改善箇所説明図

改善の内容

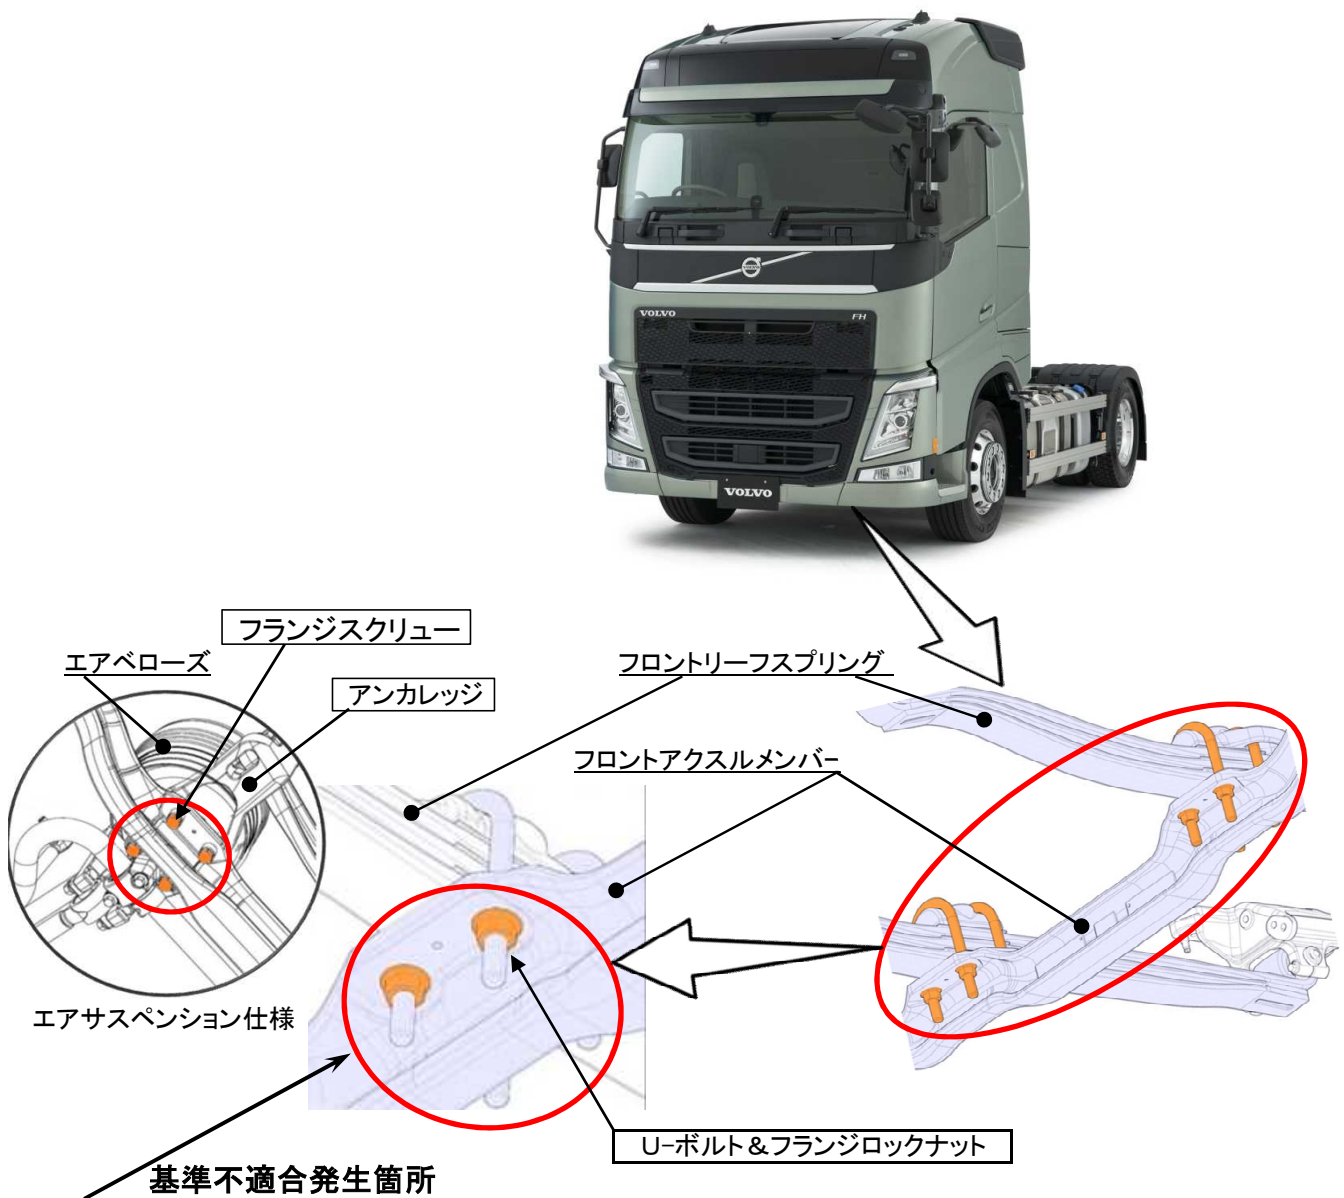
大型トラックの前輪の緩衝装置において、
 ①リーフスプリングを固定するU-ボルトとフランジロックナットの締付けトルクが不適切なものがあ。そのため、走行振動等によって当該ボルトとナットに緩み、そのままの状態で使用を続けると、リーフスプリングがずれて走行安定性が損なわれるおそれがある。
 ②エアサスペンション仕様車は、フランジスクリューが規定トルクで締付けられているか点検し、緩んでいる場合はフランジスクリューとアンカレッジを新品に交換する。

- ①リーフスプリング仕様車は、フランジロックナットが規定トルクで締付けられているか点検し、緩んでいる場合は規定トルクで締付ける。
- ②エアサスペンション仕様車は、フランジスクリューが規定トルクで締付けられているか点検し、緩んでいる場合はフランジスクリューとアンカレッジを新品に交換する。

識別：作業完了車には、U-ボルト／ナット(フランジスクリュー)の頭部に白色ペイントを塗布する。
